**Forum mondial de l'harmonisation  
des Règlements concernant les véhicules****183<sup>e</sup> session**

**Accord de 1958 :****Examen de projets d'amendements à des Règlements ONU existants,  
soumis par le GRE****Proposition de complément 3 à la version originale  
du Règlement ONU n° 149 (Dispositifs d'éclairage  
de la route)****Communication du Groupe de travail de l'éclairage  
et de la signalisation lumineuse\*, \*\***

« Figure A4-IX

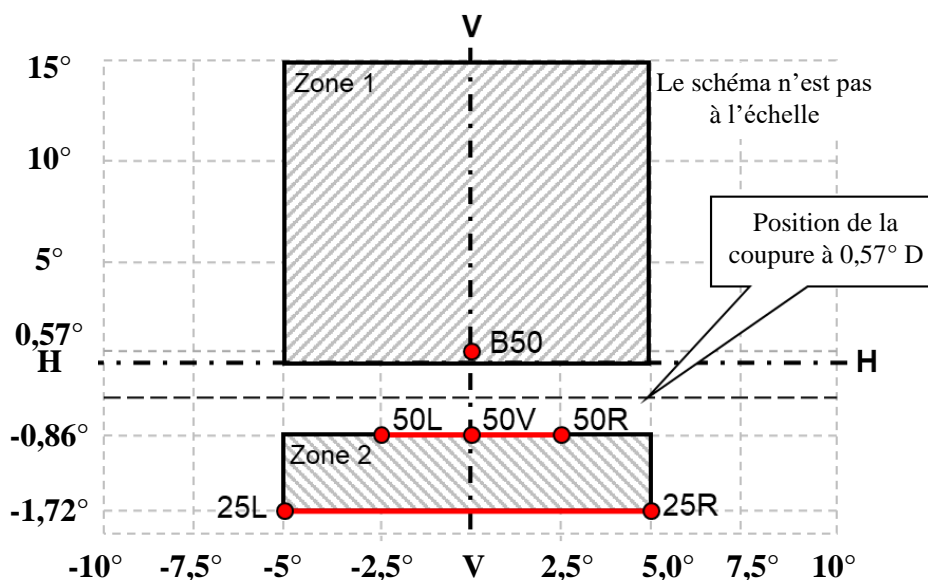
Figure A4-IX; lire:

## « Exemples de marques d'homologation »

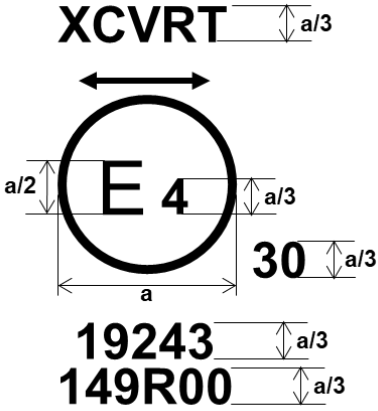
Annexe 13, lire :

Figure A13-V

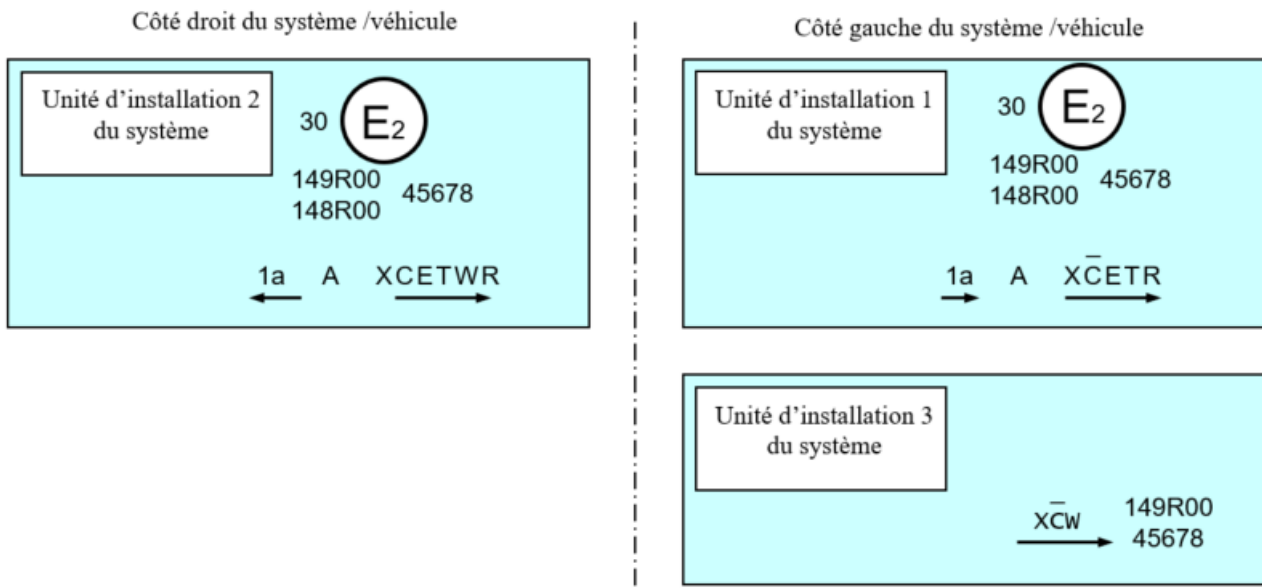
Cet exemple correspond à un système d'éclairage avant adaptatif composé de deux unités d'installation pour le côté gauche du véhicule et d'une unité d'installation pour le côté droit du véhicule.

Le système portant les marques d'homologation ci-dessus satisfait aux prescriptions du présent Règlement (dans sa version originale) à la fois pour ce qui est du faisceau de croisement conçu pour la circulation à gauche et pour le faisceau de route d'une intensité maximale comprise entre 123 625 et 145 125 candelas (indiquée par le numéro 30), groupés avec un feu indicateur de direction de catégorie 1a et un feu de position avant homologué conformément au Règlement n° 148 dans sa version originale (série 00 d'amendements).

L'unité d'installation 1 du système (côté gauche) est conçue pour produire le faisceau de croisement de la classe C et celui de la classe E. Le trait surmontant la lettre C indique que plus d'une unité d'installation produit le faisceau de croisement de la classe C de ce côté. La lettre T placée à droite à la suite des symboles énumérés indique que le faisceau de croisement de la classe C et celui de la classe E fournissent tous deux un mode d'éclairage en virage.

L'unité d'installation 3 du système (côté gauche) est conçue pour produire la deuxième partie du faisceau de croisement de classe C de ce côté (comme l'indique le trait qui surmonte la lettre C) et pour produire pour un faisceau de croisement de la classe W. Il n'est pas nécessaire d'apposer un cercle à l'intérieur duquel figure la lettre E suivie du numéro distinctif du pays pour cette unité d'éclairage supplémentaire.

L'unité d'installation 2 du système (côté droit) est conçue pour produire les faisceaux de croisement de la classe C et de la classe E, toutes deux offrant le mode d'éclairage en virage, et pour le faisceau de croisement de la classe W.
